【公報種別】特許法第17条の2の規定による補正の掲載

【公開番号】特開2012-45614(P2012-45614A)

【手続補正書】

【提出日】平成25年1月17日(2013.1.17)

【図4】

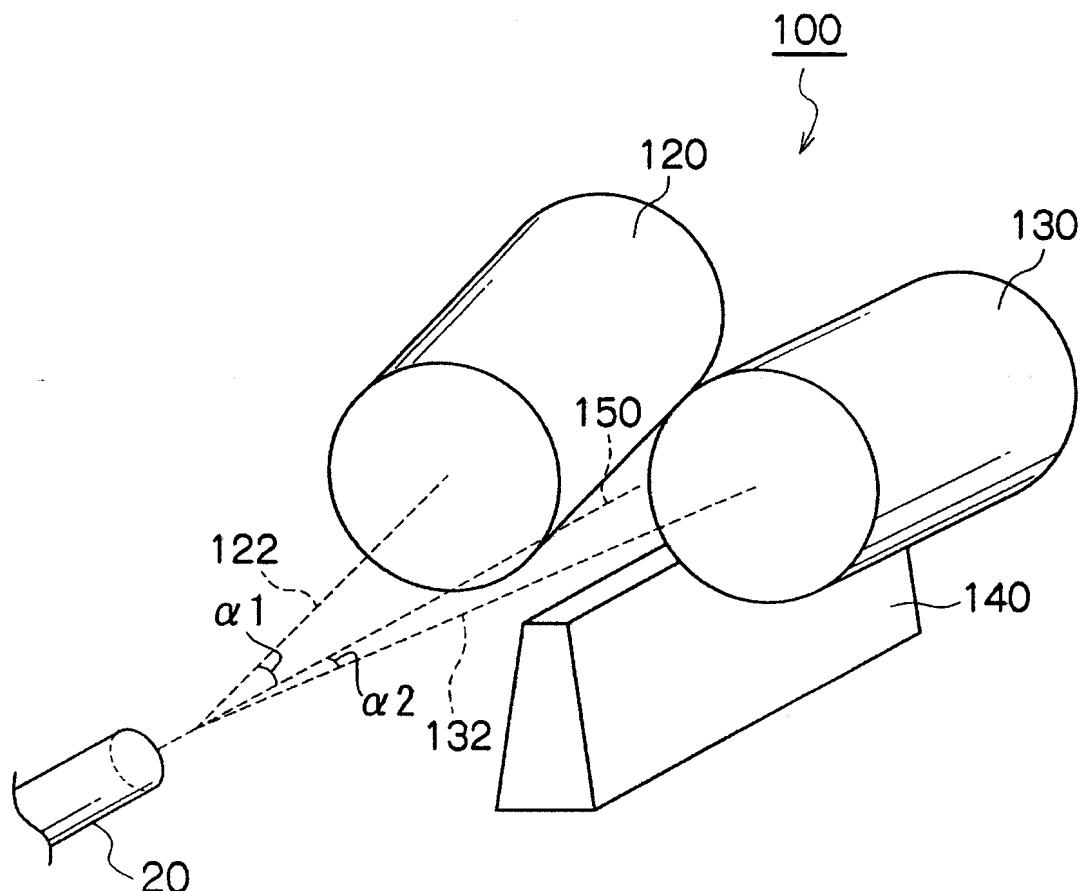
【補正対象書類名】図面

【補正対象項目名】図4

【補正方法】変更

図4は、ロッド素材20に溝を形成するための転造加工装置の概略構成図を示す。図5は、転造加工装置の上面図である。転造加工装置100は、ロッド素材20を挿入し転造加工するための第1転造ダイス120と第2転造ダイス130、ロッド素材20を支持する基台140を備える。第1転造ダイス120と第2転造ダイス130は、略円柱状の形状を有しており、それぞれの主軸122、132を回転中心として回転する。主軸の長さは、一般的に100～500mmである。第1転造ダイス120と第2転造ダイス130は、ロッド素材20に溝を形成するため、溝形状を反転した複数の凸条の外周面を有する。第1転造ダイス120と第2転造ダイス130には、ロッド素材20の進入側から退出側に向けて、食い付き部、平行部、逃げ部が形成される。食い付き部では、転造ダイスの端部から平行部に向けて、転造ダイスの外径が漸増する。平行部では、転造ダイスの外径は実質的に等しい。逃げ部では、平行部から転造ダイスの端部に向けて、転造ダイスの外径が漸減する。

【図 5】

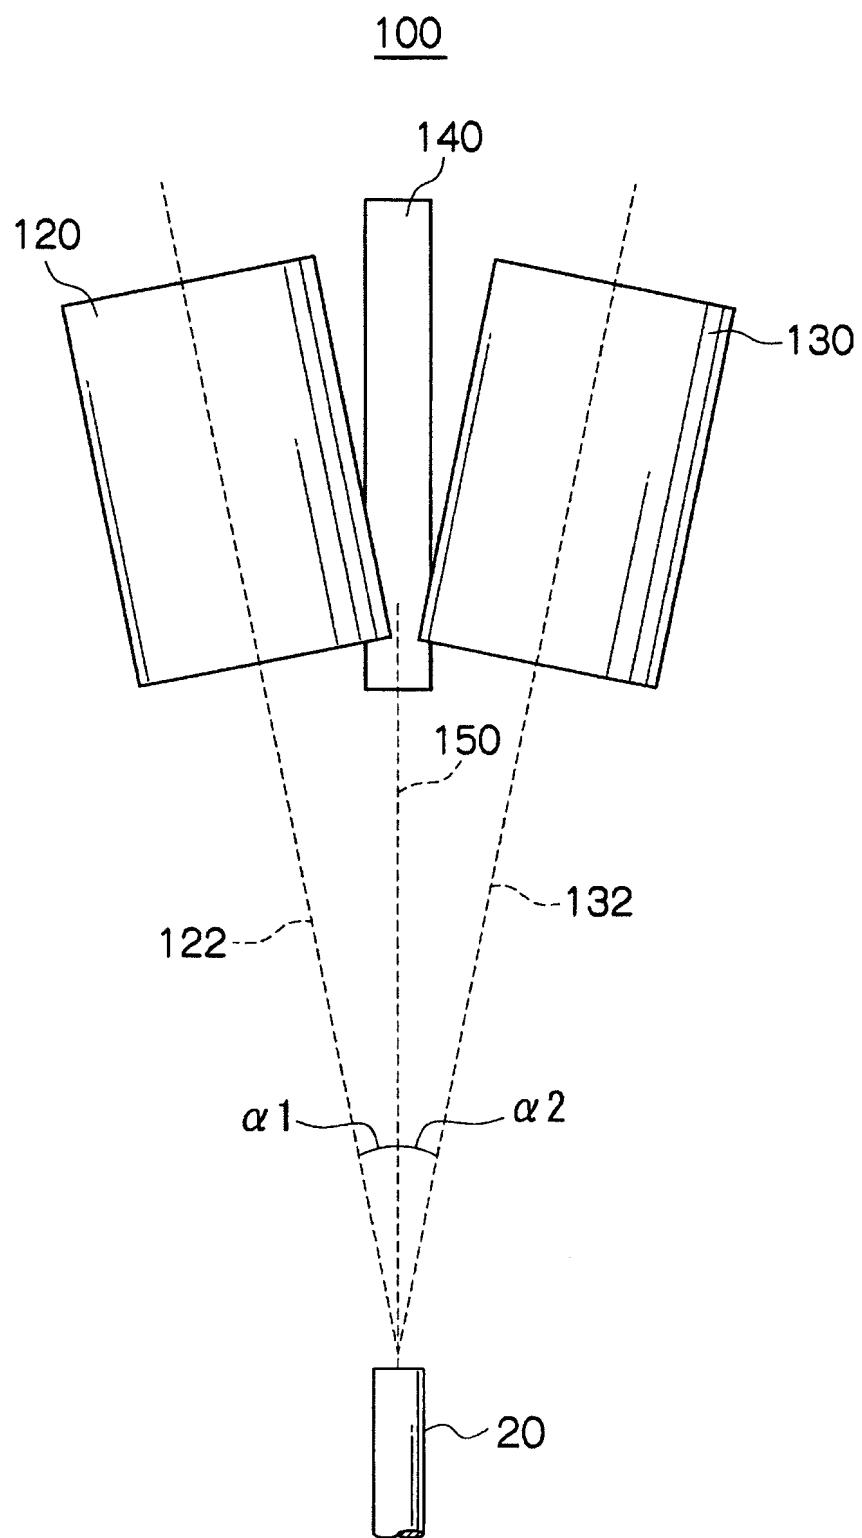
【補正対象書類名】図面

【補正対象項目名】図5

【補正方法】変更

第1転造ダイス120は、ロッド素材20の軸方向150に対して主軸122の水平方向の閉じ角1が実質的に0.25°以上0.35°以下となるように配置される。第1転造ダイス120と同様に、第2転造ダイス130は、ロッド素材20の軸方向150に対して主軸132の水平方向の閉じ角2が実質的に0.25°以上0.35°以下となるように配置される。閉じ角1と閉じ角2は、好ましくは同じ角度である。ロッド素材20の軸方向150に対する転造ダイスの主軸の水平方向の閉じ角とは、ロッド素材20の進入側で、(1)主軸122・132と、(2)ロッド素材20の軸方向150と平行で主軸122・132と実質同じ高さの直線とで成す角を意味する。

【図 6】

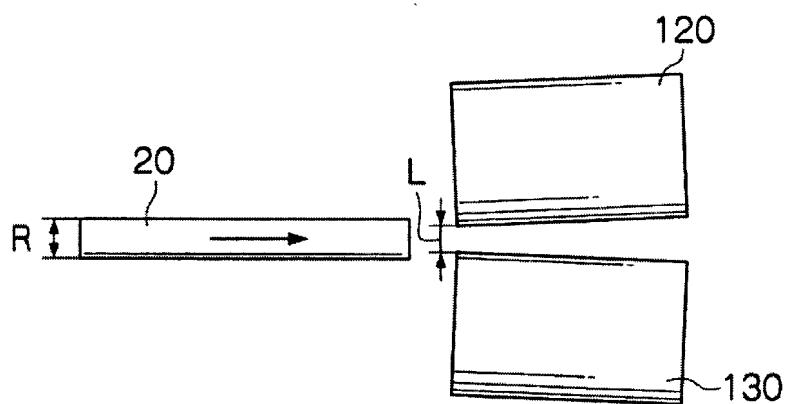
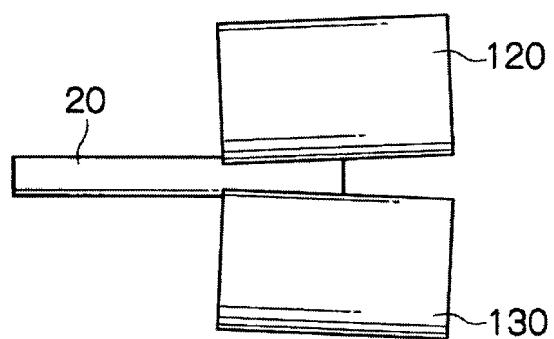
【補正対象書類名】図面

【補正対象項目名】図 6

【補正方法】変更
